I- ACERCA DA COMPATIBILIDADE DA PROPOSTA

Deste modo, segue informações quanto a compatibilidade da proposta ao disposto no edital do PE 337/2023:

Imagem ilustrativa item 09 da proposta:

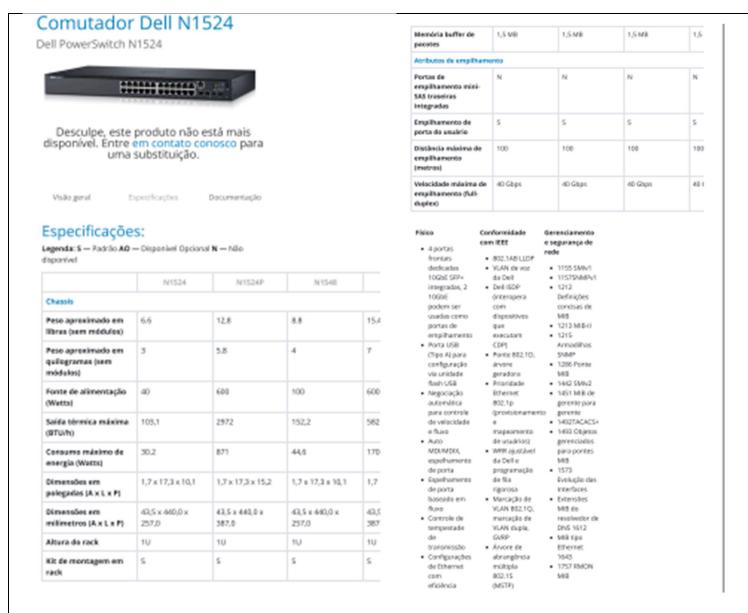
ITEM - DESCRITIVO DA	ITEM - DESCRITIVO DO	CONSIDERAÇÕES	RESULTADO
PROPOSTA	EDITAL DO PE 337/2023		
Item 09 - Switch 24 portas Tipo II -	Item 09 - Switch 24 portas Tipo II -	Quanto ao item 09 a	
Gigabit Ethernet com 4 portas SFP+,	Gigabit Ethernet com 4 portas SFP+,	proposta encontra-se em	Aprovado
com 4 módulos SPF+ e 1 cabo de	com 4 módulos SPF+ e 1 cabo de	conformidade ao	
empilhamento - Switch gerenciável	empilhamento - Switch gerenciável	estabelecido ao edital.	
com as seguintes características	com as seguintes características		
mínimas: com 24 portas Gigabit	mínimas: com 24 portas Gigabit		
Ethernet 10/100/1000 Mbps, RJ-45	Ethernet 10/100/1000 Mbps, RJ-45		
half/full duplex. Deverá pos suir pelo	half/full duplex. Deverá possuir pelo		
menos 4 (quatro) Portas 10 Gbps SFP+	menos 4 (quatro) Portas 10 Gbps		
in tegradas para uplink. Deverá	SFP+ integradas para uplink. Deverá		
possuir 1 porta USB (Tipo A) para	possuir 1 porta USB (Tipo A) para

Diante do exposto, constata-se que o descritivo do item 09 apresentado na proposta da referida empresa encontra-se em conformidade ao estabelecido no edital, de forma que está apto para atender ao interesse público, consoante prevê o ordenamento jurídico pátrio.
